Commune de DOUARNENEZ

2°) LE PERMIS D 'AMÉNAGER SOLICITÉ PAR LA
COMMUNE DE DOUARNENEZ, POUR LE
RÉAMÉNAGEMENT DU CHEMIN DU TREIZ, AVEC
CONCEPTION D'UN DOUBLE OUVRAGE PERRÉ ET
ESTACADE

Enquête N°E-25-000031/35

Conclusions motivées et Avis

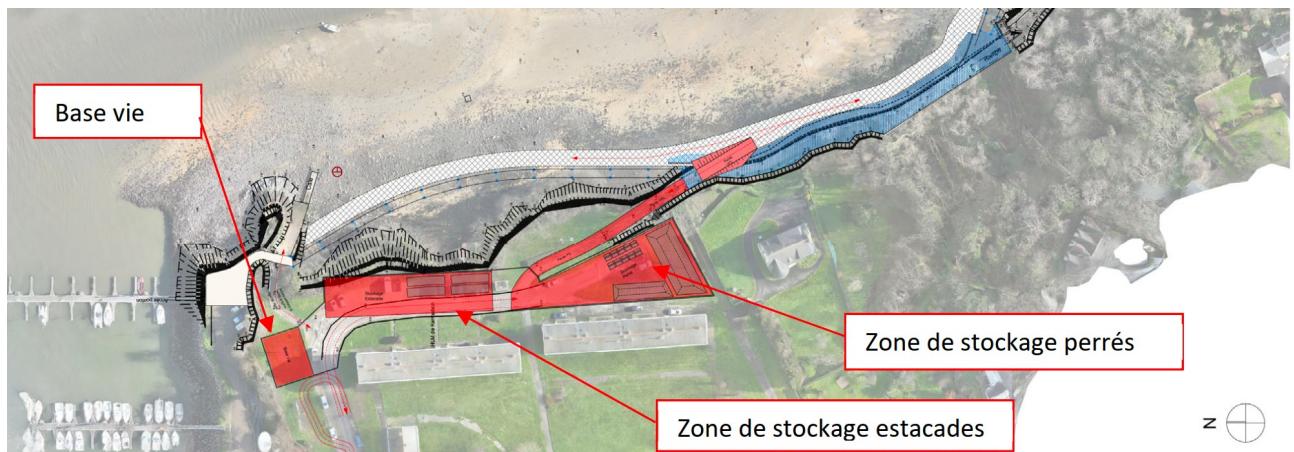
Q5 : Où seront exactement installés la base vie du chantier et le stockage des engins?

Quelles mesures concrètes (palissades, écrans visuels, etc.) seront mises en place pour réduire l'impact visuel temporaire de ces installations pendant la durée des travaux?

La figure ci-dessous présente l'emprise chantier présentée en phase AVP pour la réalisation des travaux. Les zones en rouge correspondent à l'emprise maximale des installations de chantier/stockage durant la phase travaux. Cette emprise sera affinée en phase PRO en collaboration avec la mairie.

Enfin la base vie du chantier sera installée sur une troisième zone comme décrit sur le plan précédemment.
